**Всемирный форум для согласования правил
в области транспортных средств****Рабочая группа по общим предписаниям,
касающимся безопасности****103-я сессия**

Женева, 2–5 октября 2012 года

Правила № 107 (транспортные средства**категорий М₂ и М₃) – Предложения по дальнейшим поправкам****Предложение по поправкам серии 06 к Правилам
№ 107 (транспортные средства категорий М₂ и М₃)****Представлено экспертом от Европейской комиссии***

Образец В

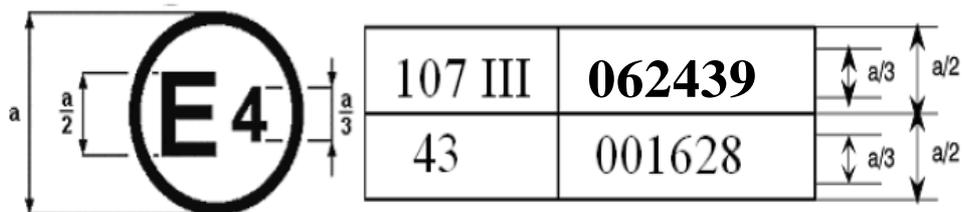
Приведенный выше знак официального утверждения... Правила № 107 включали поправки серии **06**, а Правила № 43 были в их первоначальном варианте.

Образец С

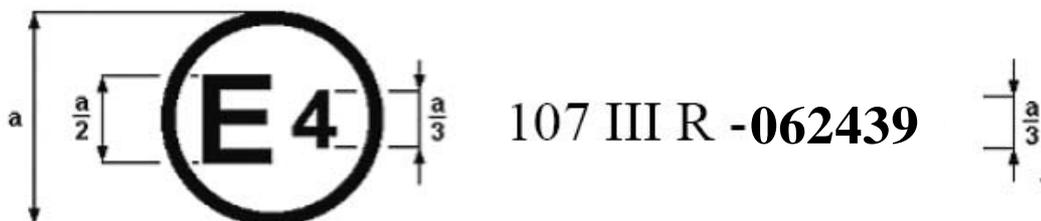
Приведенный выше... на основании Правил № 107 под номером официального утверждения **062439**. Номер официального утверждения указывает... с внесенными в них поправками серии 05."
